Добавление 12 – Правила № 13 ООН

Пересмотр 8 – Поправка 5

Дополнение 15 к поправкам серии 11 – Дата вступления в силу: 16 октября 2018 года

Единообразные предписания, касающиеся официального утверждения транспортных средств категорий М, N и O в отношении торможения

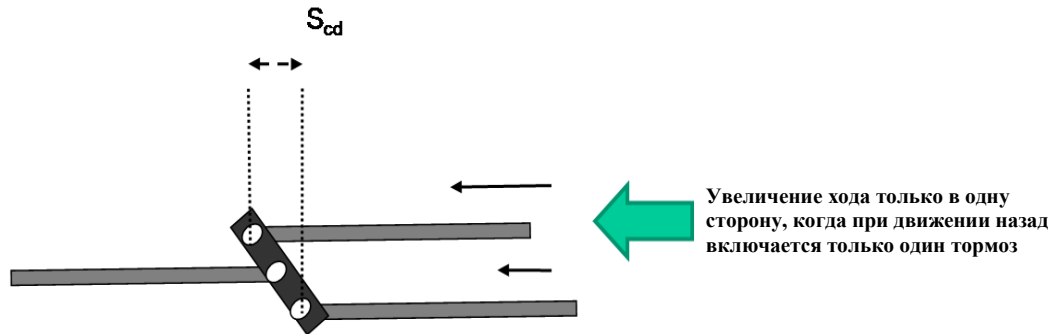
Пункт 8.1.2 изменить следующим образом:

«8.1.2 Должны предоставляться детали рисунка с целью продемонстрировать, что сочленение компенсатора достаточно для обеспечения приложения равного натяжения к каждому из задних тросов. Компенсатор должен иметь достаточную ширину, чтобы облегчить дифференциальный ход слева направо. Зажимы хомута также должны быть достаточно глубокими по сравнению с их шириной, с тем чтобы они не препятствовали работе сочленения, когда компенсатор находится под углом.

Дифференциальный ход компенсатора (s_{cd}) определяют по формуле:

$$s_{cd} \geq 1,2 \cdot s_r».$$

«Рис. 5А

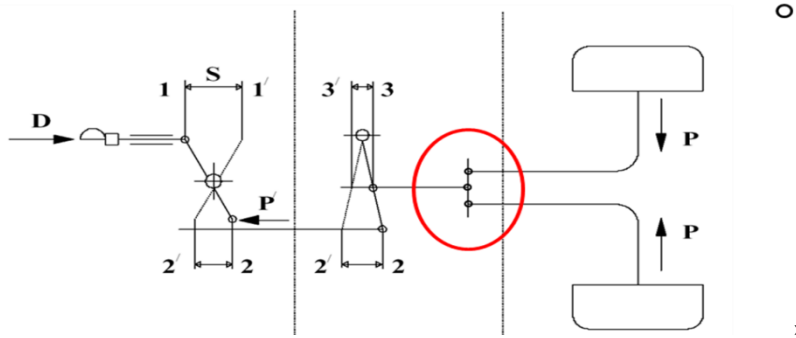
Приложение 12, добавление 1, рис. 5А изменить следующим образом:

Тормозная система с механическим приводом
(см. пункт 2.3 настоящего приложения)

Конфигурация компенсатора обеспечивает равное натяжение обоих задних тросов
